INFORME TÉCNICO DE INSPECCIÓN AL SITIO DE DESARROLLO DEL PROYECTO

Proyecto:	Adecuaciones, Finca Agropecuaria Rube		
Categoría:	I		
Promotor:	Erlis Adalis González Marín.		
Representante Legal:	No Aplica		
Ubicación:	Corregimientos de Ocú (Cabecera) y Los Llanos, Distrito de Ocú, provincia de Herrera.		
Expediente No.:	DRHE-I-F-10-2020		
Fecha de la inspección:	11 de Marzo de 2020		
Fecha del Informe:	17 de Marzo de 2020		
Participantes:	Nombre	Cargo	Institución
	Yuria Benítez	Evaluadora de Estudio de Impacto Ambiental	MiAmbiente - Herrera
	Francisco Cortés	Evaluador de Estudio de Impacto Ambiental	MiAmbiente - Herrera
	Deivy Navarro	-----	Consultoría Ambiental.

IMAGEN SATELITAL DE INSPECCIÓN REALIZADA AL PROYECTO “ADECUACIONES, FINCA AGROPECUARIA RUBE”

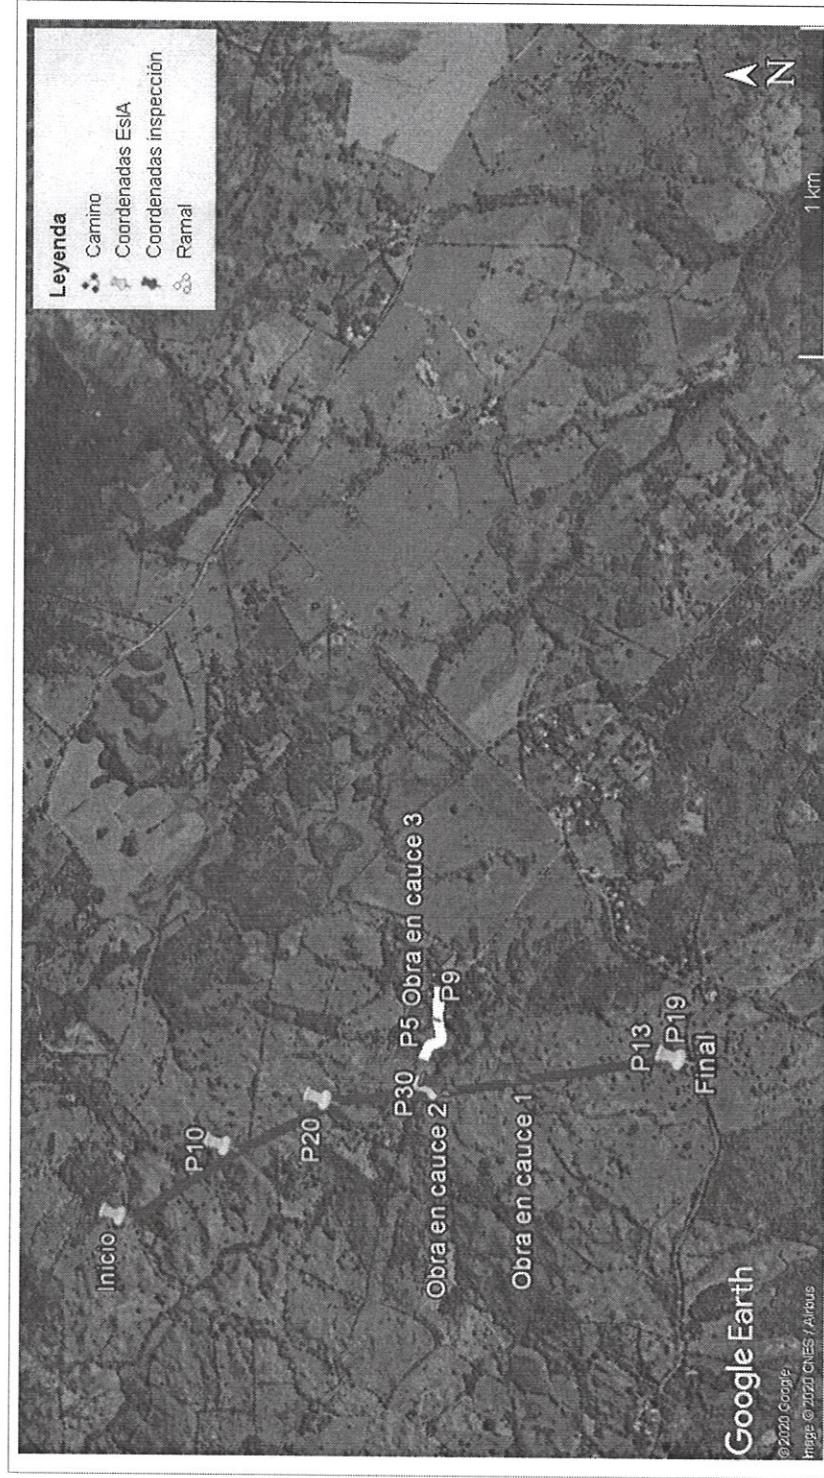
- El promotor inició la etapa constructiva del proyecto, sin contar con el Estudio de Impacto Ambiental aprobado. Durante la inspección se observó que se ha construido parte del camino descrito dentro del Estudio de Impacto Ambiental (adicional, se observó la construcción de un ramal de este camino,

el cual no está incluido dentro del alcance del EsIA), se observó la nivelación (adecuación) de una parte específica del terreno.

- Se observó que se han construido tres (3) obras en cauce, una de las cuales fue construida en el cauce de la Quebrada Los Remedios, una obra en cauce fue construida sobre el afluente de la Quebrada Los Remedios y otra en el inicio del camino. En la Figura 5.1 y 5.2 (página 29 y 30 del EsIA) se establece que se construirán dos (2) obras en cauce, una de las cuales será sobre el cauce de la Quebrada Los Remedios y la otra en su afluente. Se nos indicó mediante inspección que existe una obra en cauce faltante por construir sobre la Quebrada Los Remedios.

- Proceder a elaborar nota de primera solicitud de información aclaratoria.
- Emitir la notificación de ampliaciones al Estudio de Impacto Ambiental, Categoría I, “**ADECUACIONES, FINCA AGROPECUARIA RUBE**”.
